Sammenfattende redegørelse

For miljøvurdering af landsplandirektiv for to arealer til højspændingsstationer
i hhv. Køge og Stevns Kommuner

August 2026

Den sammenfattende redegørelse er udarbejdet af: WSP for Energinet på vegne af Plan- og Landdistriktsstyrelsen

Arealreservation syd for Lyderslev med arealer udpeget til store husdyrbrug.

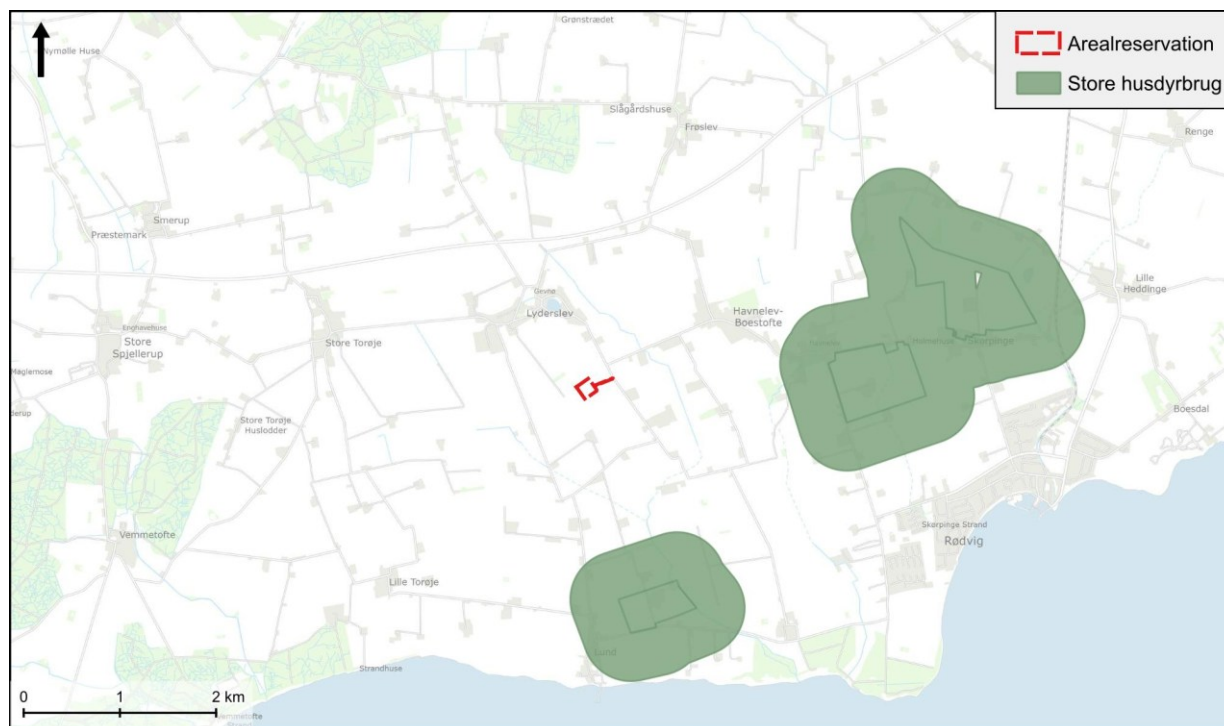
Det påpeges desuden, at der må være tale om en fejl af kort på figur 5.13 for arealer til store husdyrbrug og biogasanlæg fra Kommuneplan 2025 – 2027, men at fejlen er rettet.

Stevns Kommune har påpeget, at kort 5.13 i miljørapporten ikke viser den gældende udpegning af områder til store husdyrbrug i kommuneplanen. Det korrekte kort fremgår nedenfor og viser, at arealreservationen ved Lyderslev ikke overlapper med kommuneplanens udpegning til store husdyrbrug.

Miljørapporten tilrettes ikke som følge heraf. Det korrekte plangrundlag og kort gengives i stedet i denne sammenfattende redegørelse. Da arealreservationen ikke overlapper med udpegningen til store husdyrbrug, tilrettes den relevante omtale heraf i landsplandirektivet. Korrektionen ændrer ikke på miljørapportens samlede vurdering af landsplandirektivets miljøpåvirkninger.
